**CONSORZIO IRRIGUO
SAN GIUSEPPE**

OGGETTO: OSSERVAZIONE al progetto di opere sostitutive per la soppressione dei passaggi a livello posti alle progressive km 24+460, 25+270, 26+705 e 27+710 della linea ferroviaria Torino – S.G. Cairo, nel Comune di Racconigi.

CON LA PRESENTE INTENDE INOLTARE
ai sensi dell'art.19 comma 6 del D.Lgs. 152/2006
LA SEGUENTE OSSERVAZIONE:

FIGURA 2
Foto aerea

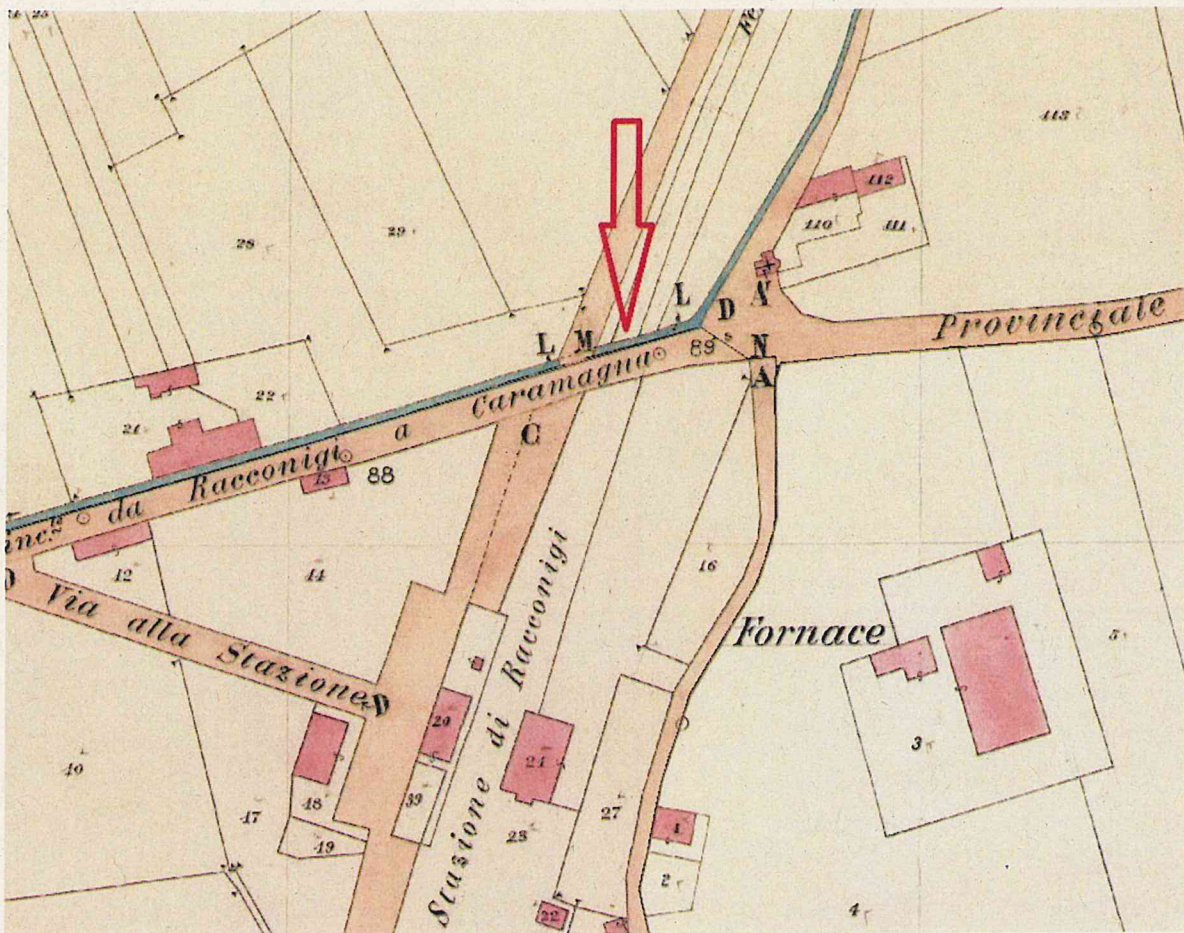
Negli elaborati tecnici progettuali non risulta evidenziato il tratto di canale tombato interferente la ferrovia in adiacenza della nuova opera in progetto, ne tantomeno viene evidenziato nella relazione del "*censimento delle interferenze*".

Alla luce di quanto sopra rilevato, si invita la società R.F.I. S.p.a., durante l'esecuzione dei lavori di realizzazione del nuovo sottopasso ferroviario, **a tutelare l'opera idraulica in oggetto**; in particolare i lavori non dovranno interrompere il regolare scorrimento dell'acqua durante la campagna irrigua (da Maggio ad Ottobre).

Qualsiasi intervento di realizzazione della nuova opera dovesse interessare il canale in oggetto, dovrà essere preventivamente richiesta ed ottenuta regolare autorizzazione dallo scrivente, mediante idonea domanda corredata da esaustiva documentazione tecnica progettuale.
